# URGENT- Field Safety

### LiverAssist Dual Set

### Kwaliteitsdefect - mogelijke lekkage van de set

Figuur 1: aansluitingen van de pompkop

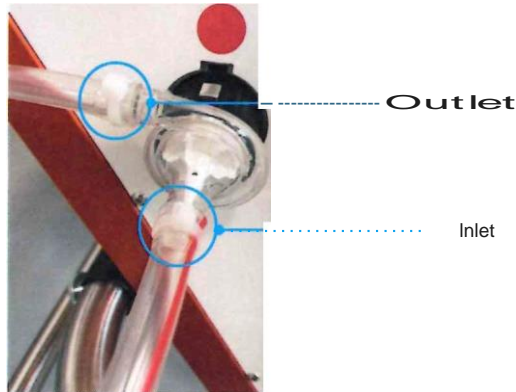
In zeldzame gevallen kan er lekkage optreden bij de slangaansluitingen van de pompkop. Elke perfusieset bevat twee pompkoppen met zowel een inlet als een outlet. De potentiële lekkage kan al tijdens het aanzuigen worden gedetecteerd wanneer hoge drukken worden toegepast. De lekkage kan worden opgemerkt door druppelvorming of aanhoudende luchtbelletjes bij de slangaansluitingen van de pompkop.

1. Controleer tijdens het aanzuigen zorgvuldig de aansluitingen bij elke pompkop (4 in totaal). Controleer de inlet kant op mogelijke luchtbelletjes in de oplossing of lekkage. Controleer ook de uitlaatzijde op mogelijke lekkage van oplossing. Trek niet te hard aan de slangen of aansluitingen bij het hanteren van de pompkop.
2. Als bovenstaande problemen worden waargenomen tijdens de priming kunt u ervoor kiezen om de kabelbinder van de betreffende pompkop te vervangen, zoals hieronder beschreven, of om de volledige set te vervangen.
3. Als u de volledige set vervangt, bewaar dan de aangedane set aangezien deze moet worden geretourneerd voor onderzoek en terugbetaling.
4. Als er geen lekkages of aanhoudende luchtbelletjes worden waargenomen, kan de perfusieset worden gebruikt zoals bedoeld.

Voor een ervaren gebruiker kan de betreffende aansluiting aan de pompkop worden verbeterd door de kabelbinder te vervangen. Dit dient te gebeuren voordat een orgaan op het apparaat wordt geplaatst. Houd er rekening mee dat de aanbevolen maat van de nieuwe kabelbinder kleiner is (3,5 mm in plaats van de huidige 4,6 mm).
